Neubau eines Aldi-Marktes Obere Siegstraße

Verkehrsgutachterliche Stellungnahme zur Verkehrssituation an der Einmündung L333/Obere Siegstraße

Im Rahmen der Beteiligung der Träger öffentlicher Belange (TÖB) zur 11. Änderung des B-Plan 01.26 ist eine verkehrsgutachterliche Stellungnahme zu den geäußerten Bedenken hinsichtlich der Verkehrssituation an der unsignalisierten Einmündung der Oberen Siegstr. in die L333 erforderlich.

Abb. 2

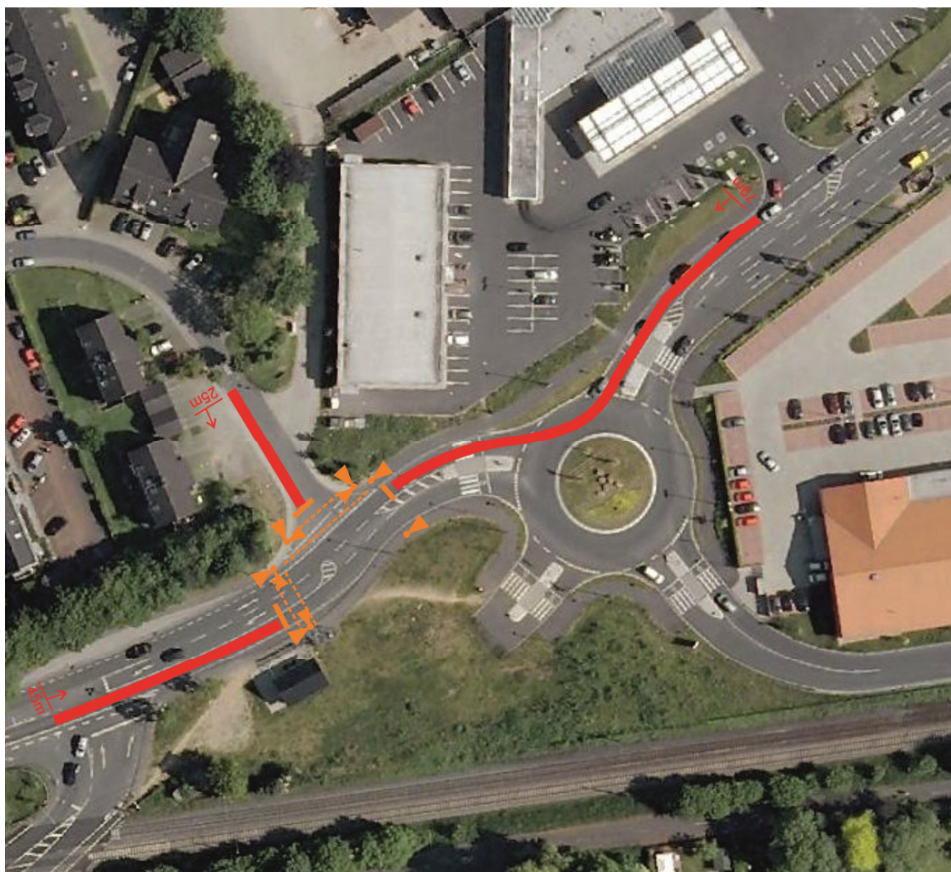
Eine signalisierte Knotengeometrie wäre hinsichtlich der Wartezeiten mit einer guten Leistungsfähigkeit abwickelbar, allerdings sind hierbei regelmäßige Rückstaus sowohl in den östlichen Kreisverkehrsplatz als auch über die westliche Einmündung der L125 hinaus zu erwarten.

Der Rückstau in Richtung Osten wird für die Spitzenstunden mit 79m ausgewiesen, so dass der dortige Kreisverkehrsplatz komplett überstaut wird und es dadurch zu immensen Behinderungen des Verkehrsflusses kommen würde.

In Richtung Westen ist ein Rückstau von 45m, also bis in den Einmündungsbereich der L125 zu erwarten.

Die Ergebnisse der leistungstechnischen Berechnungen sowie eine graphische Darstellung der Rückstauauswirkungen sind den Abb. 1 und 2 zu entnehmen.

Resümierend ist aufgrund der zu erwartenden Beeinträchtigungen der benachbarten Knotenpunkte eine signaltechnische Steuerung der Einmündung L333/Obere Siegstraße aus verkehrsgutachterlicher Sicht nicht empfehlenswert.

Abb. 4

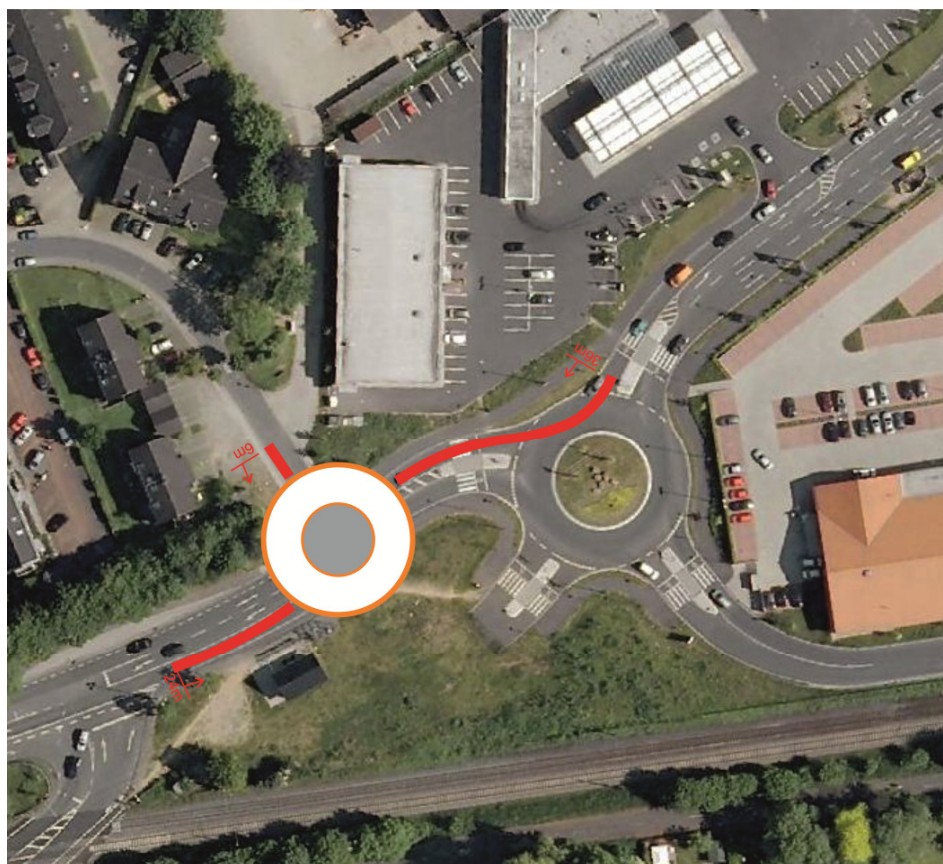
Hinsichtlich der zu erwartenden Wartezeiten an den Kreisverkehrszufahrten sind die Verkehre an allen Zufahrten mit einer – bezogen auf diese Wartezeiten - sehr guten Leistungsfähigkeit abwickelbar.

Es ist allerdings auch davon auszugehen, dass es aufgrund der unmittelbaren Nähe zweier Kreisverkehrsplätze zueinander, zu gegenseitigen Beeinträchtigungen der Verkehrsabläufe in den Ringfahrbahnen kommt.

Die aus Richtung Osten kommenden Verkehre stauen – zumindest in den Spitzenzeiten - regelmäßig in den dortigen KVP L125/L333/E.-Langen-Str. zurück.

Eine regelmäßige Beeinträchtigung der Einmündung der L125 ist hingegen nicht zu erwarten.

Im Falle der Schrankenschließung wird dieser neue Kreisverkehrsplatz allerdings grundsätzlich überstaut, was dazu führt, dass ein Ausfahren aus der Oberen Siegstraße in keine Richtung mehr möglich ist, was dann zwangsläufig eine Erhöhung der Schleichverkehre in der Oberen Siegstraße bei Schrankenschließung mit sich bringen würde. Um dennoch eine Ausfahrt aus der Oberen Siegstr. zu ermöglichen, müsste eine überbreite Ringfahrbahn, die ein Vorbeifahren ermöglicht, vorgesehen werden, was allerdings dann an der Zufahrt der westlichen L333 – aufgrund der verminderten Übersichtlichkeit – zu Lasten der Verkehrssicherheit gehen würde.

Die Ergebnisse der leistungstechnischen Berechnungen sowie eine graphische Darstellung der Rückstauauswirkungen sind den Abb. 3 und 4 zu entnehmen.

Resümierend ist eine Kreisverkehrsgeometrie aus verkehrsgutachterlicher Sicht nur bedingt empfehlenswert, da es zumindest in den Spitzenstunden zu gegenseitigen Beeinträchtigungen der beiden KVP untereinander kommt und außerdem für den Fall der Schrankenschließung eine überbreite Ringfahrbahn, mit den damit verbundenen Einbußen in der Verkehrssicherheit, erforderlich ist.
